Nota Tecnica n.30 del Comitato Romano Antirumore (C.R.A.)

HORUS Club, C.so Sempione, Roma:

Controdeduzioni alla Valutazione d’Impatto Acustico

Prot. (X Dip.) n.10362 del 15 maggio 2002

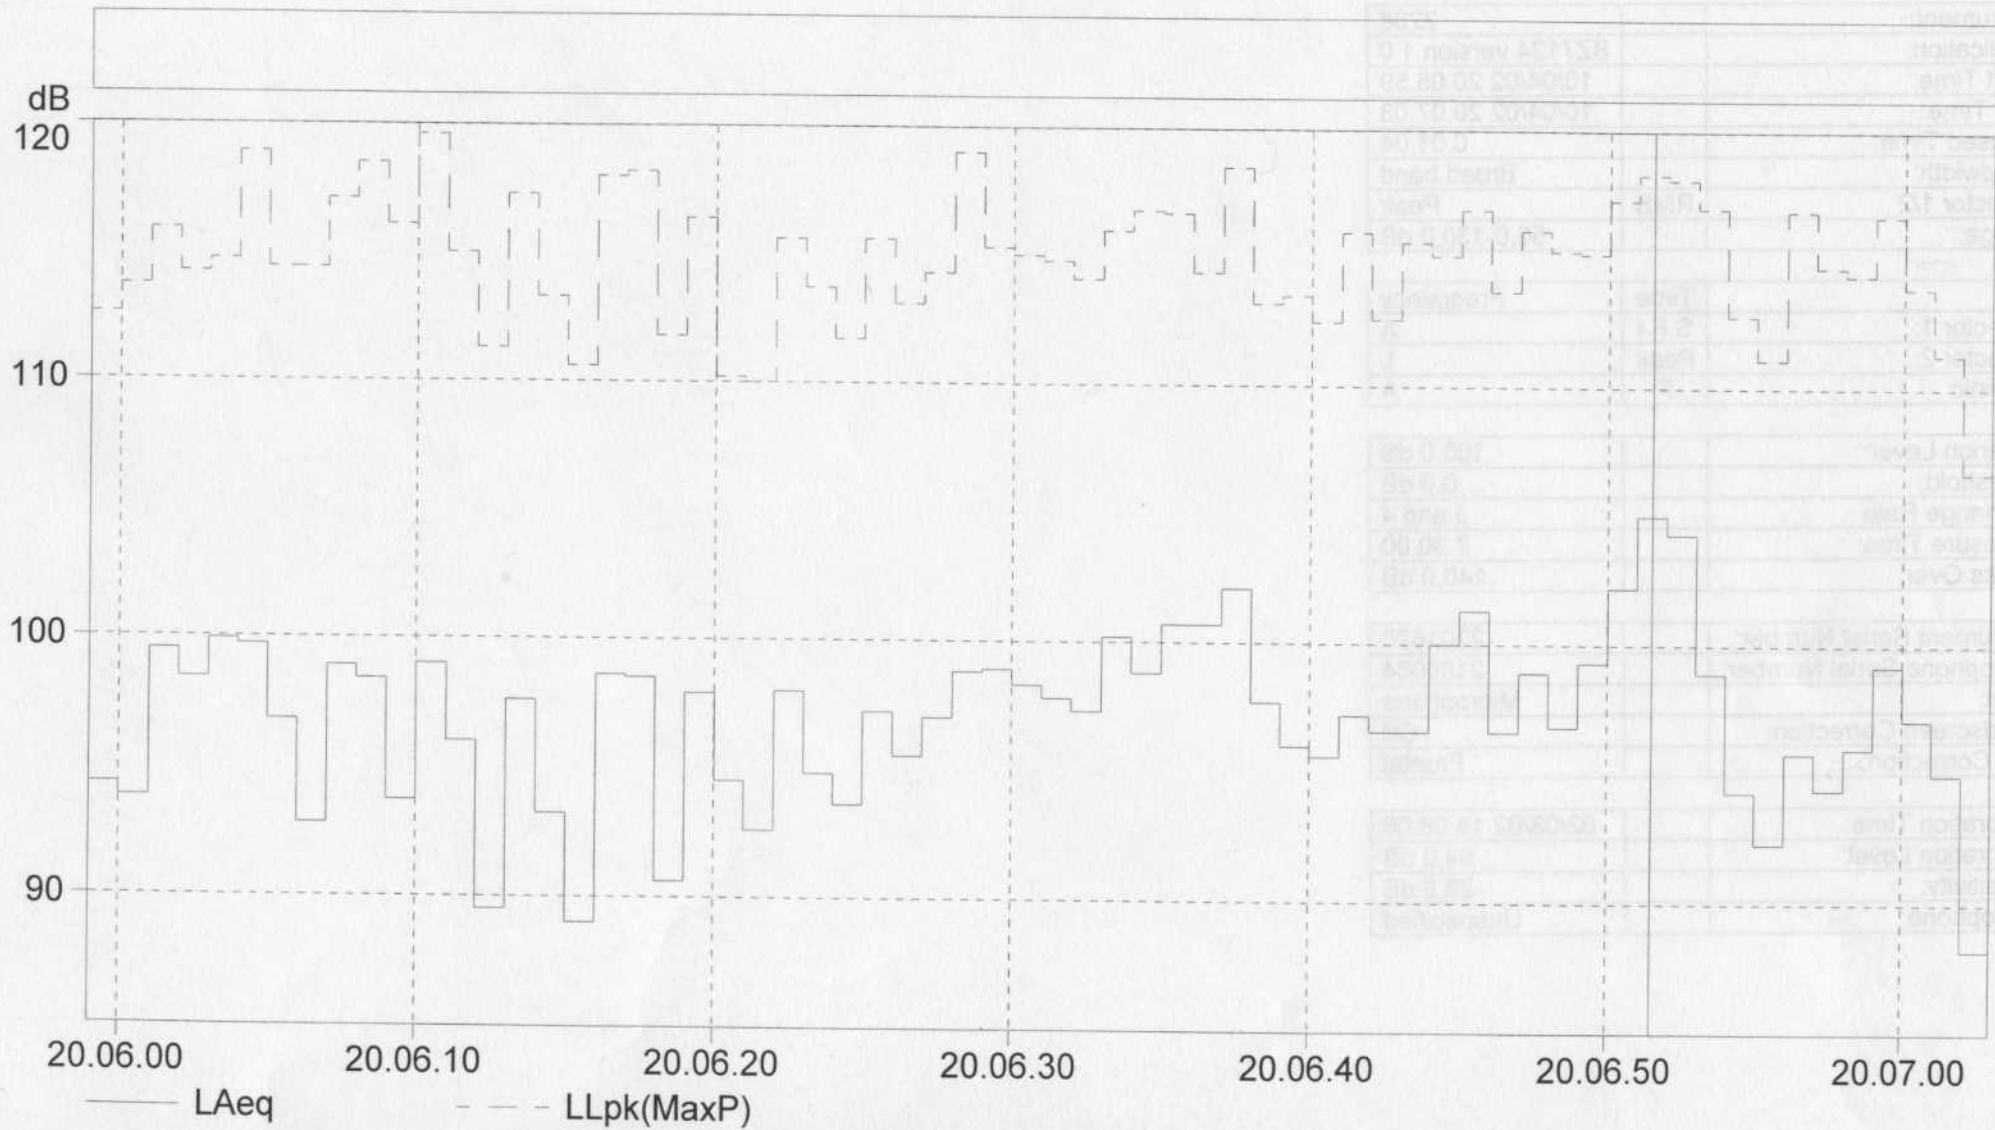
2)- A Pag.3 della Valutazione si indica la data del 10 maggio 2002, mentre in effetti il collaudo della versione ridotta dell’impianto audio è stato effettuato esattamente un mese prima. In quell’occasione, tuttavia, si dovette constatare che anche **con un solo amplificatore (LAB-1300) e con i quattro diffusori più piccoli presenti in sala (PS-Audio) si raggiungevano facilmente anche i 105 (centocinque) dB”A” Leq**, cioè dieci volte il livello (asseritamente) tale da rispettare i limiti di legge.

Il **Grafico “A”**, allegato, mostra il risultato di una serie di campionamenti di Livello Equivalente -con pesatura “A”- di **Rumore Ambientale**, rilevati ad intervalli di un secondo all’interno dell’Horus Club, con l’impianto in versione ridotta, proprio in quella data e contemporaneamente. **I livelli in sala oscillano tra i 100 ed i 105 dB”A” Leq.**
Il valore di Livello Equivalente (pesato “A”) più frequente è di 99 dB”A” Leq (1s.).
